## PROTOKOL

Protokol o úkonu, který provedl Odbor výstavby a životního prostředí při Městském úřadu Chrast ve věci  
**kontroly odstranění překážek bezbariérového užívání  
staveb:**

**Budovy Léčárny č.p. 17 Chrast na parc. č. st. 1095 v k.ú. Chrast**  
**Budovy Základní školy včetně školní družiny č.p. 5 Chrast na parc. č. st. 168 v k.ú. Chrast**  
**Budovy Domu s pečovatelskou službou č.p. 782 Chrast na parc. č. st. 1213 v k.ú. Chrast**  
**Budovy Zdravotního střediska č.p. 766 Chrast na parc. č. st. 1096/1 v k.ú. Chrast,**

## Sdělení o odstranění překážek bezbariérového užívání staveb

Foto č. 1

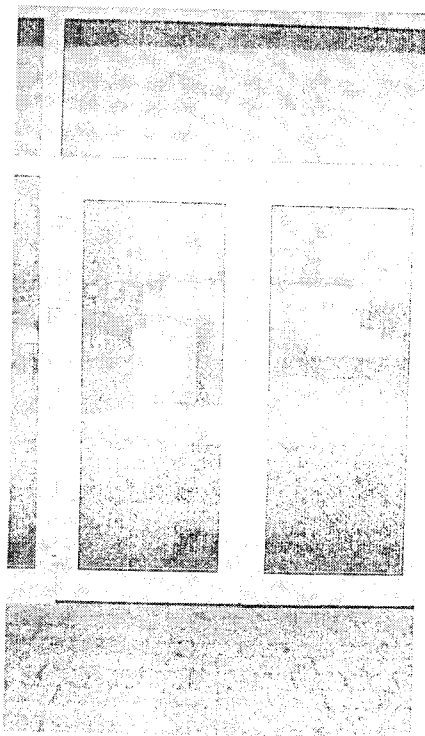
1. Na vstupních dveřích doplnit kontrastní značení.

*kontrastní značení dosud není doplněno – nutno doplnit.*

Na vstupních dveřích **Budovy Základní školy vč. školní družiny č.p. 5 Chrast na parc. č. st. 168 v k.ú. Chrast** doplnit kontrastní značení.

Na vstupních dveřích do budovy Základní školy bylo doplněno kontrastní značení a dále bylo zprovozněno nejspodnější zvonkové tlačítko pro imobilní žáky / občany (viz foto č. 1 a 2 v příloze).

Foto č. 2

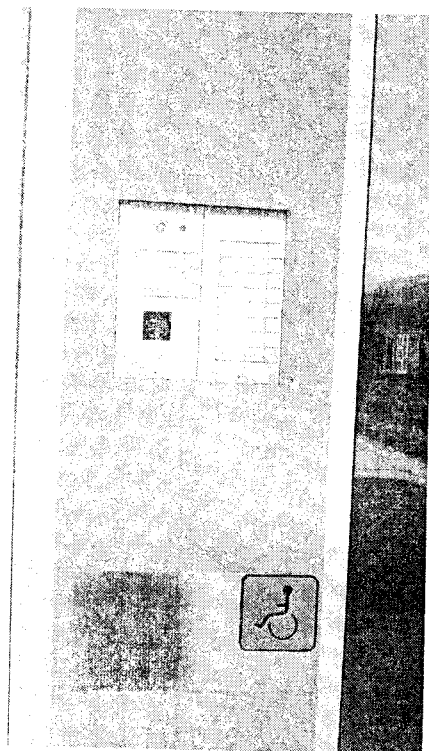
3. U vstupních dveří do školy vhodně umístit zvonek s piktogramem (do v. max. 1200 mm a min. 50 mm od pevné překážky) pro přivolání zodpovědného pracovníka školy.

*stávající zvonek je ve výši 1,5 m, což odporuje požadované výši umístění zvonku do max. výšky 1,20 m. Je možno zajistit přivolání pracovníka školy úpravou zvonkového panelu tak, že nejspodnější zvonkové tlačítko bude zprovozněno na používání přivolání personálu školy pro imobilní občany (žáky).*

U vstupních dveří do **Budovy Základní školy vč. školní družiny č.p. 5 Chrast na parc. č. st. 168 v k.ú. Chrast** školy vhodně umístit zvonek s piktogramem k přivolání pracovníka školy úpravou zvonkového panelu tak, že nejspodnější zvonkové tlačítko bude zprovozněno na používání přivolání personálu školy pro imobilní občany (žáky).
